改善箇所説明図

ヤマハ マグザム (CP250)

ヤマハ TMAX (XP500)

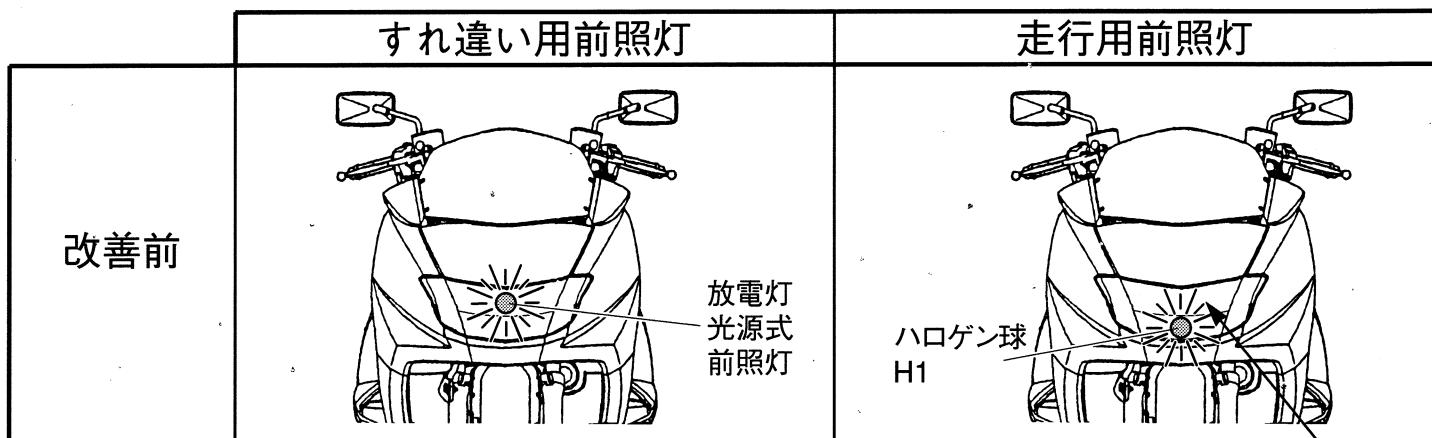
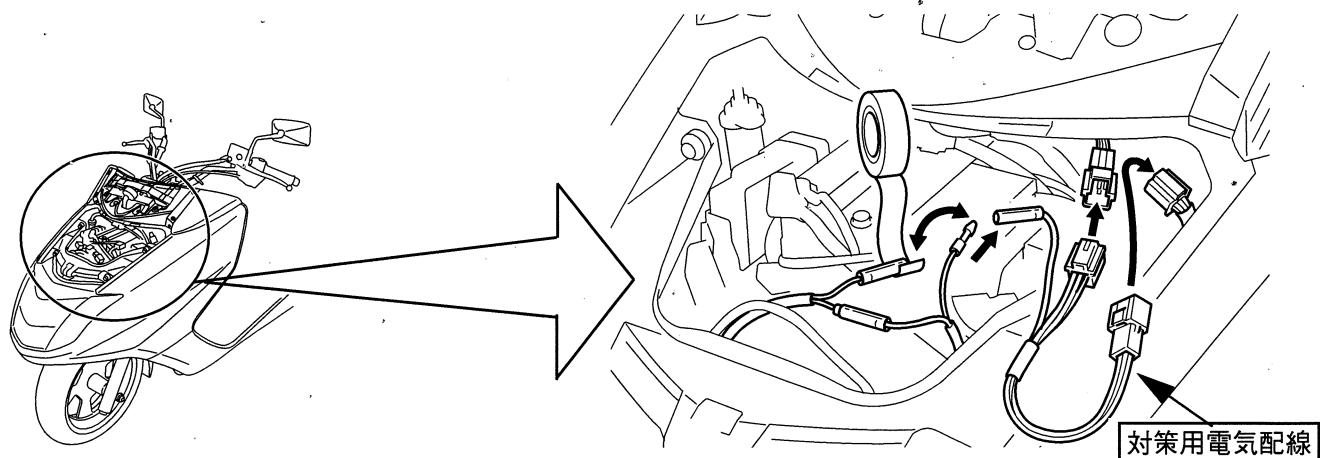
基準不適合箇所

不具合の内容

後付け部品として販売した「ワイスギア HID ランプキット」(放電灯光源式前照灯)において、走行用前照灯 (ハロゲンランプ) を点灯した際にすれ違い用前照灯 (HIDランプ) が消灯する構造となっている。

改善の内容

当該HIDキットが取り付けられている場合は、対策用の電気配線を追加して、走行用前照灯を点灯した際でもすれ違い用前照灯が消灯しない構造に変更する。

注：HIDの点灯要件に係る保安基準が改正された、平成18年1月1日以降の生産車両を対象とする。

注：□は追加部品を示す。

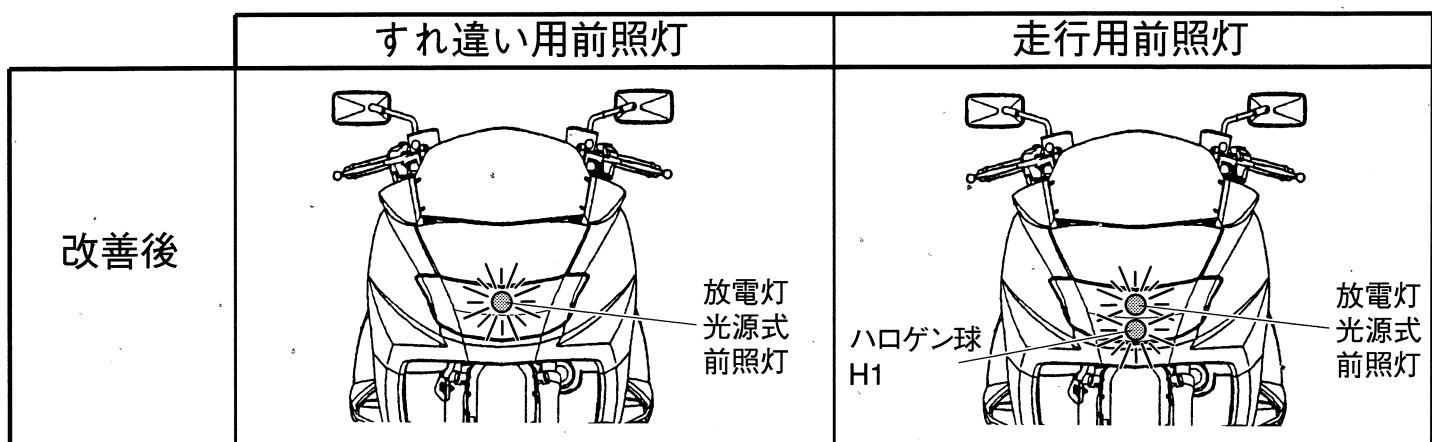
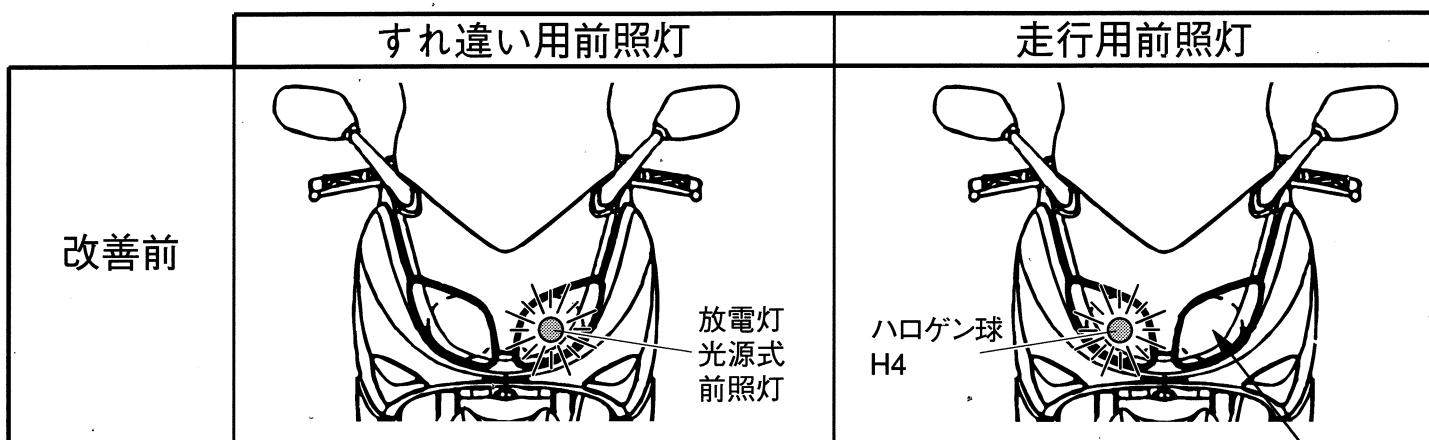
基準不適合発生箇所

不具合の内容

後付け部品として販売した「ワイスギア HID ランプキット」(放電灯光源式前照灯)において、走行用前照灯(ハロゲンランプ)を点灯した際にすれ違い用前照灯(HIDランプ)が消灯する構造となっている。

改善の内容

当該HIDキットが取り付けられている場合は、対策用の電気配線を追加して、走行用前照灯を点灯した際でもすれ違い用前照灯が消灯しない構造に変更する。

注：HIDの点灯要件に係る保安基準が改正された、平成18年1月1日以降の生産車両を対象とする。
